Diferencias visuales de la polea tensora 531 0565 30

531 0565 30

Situación 11.2007
INA 0011

Fig. 1: 531 0565 30 (versión antigua)

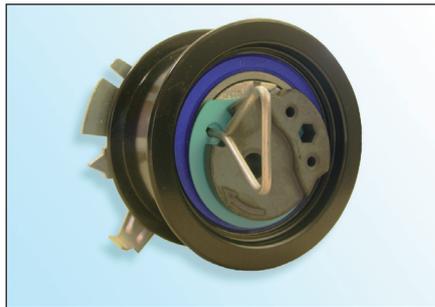
Dado al desarrollo continuo de nuestros productos se modificó la polea tensora **531 0565 30**.

Esta información de servicio destaca las características visuales entre la versión antigua y la versión nueva.

- Excéntrica de metal sinterizado
- Revestimiento de superficie E-Coat (negro)
- Junta de cojinete azul

- Excéntrica de aluminio fundido
- Revestimiento de superficie zinc-fósforo (marrón claro)
- Junta de cojinete marrón o azul

La versión antigua de la polea tensora **no** queda obsoleta, de modo que se puede seguir instalando siguiendo las indicaciones del fabricante del vehículo.

Durante el montaje de la versión nueva tenga precaución de que el revestimiento de la superficie de la polea tensora **no** se dañe.
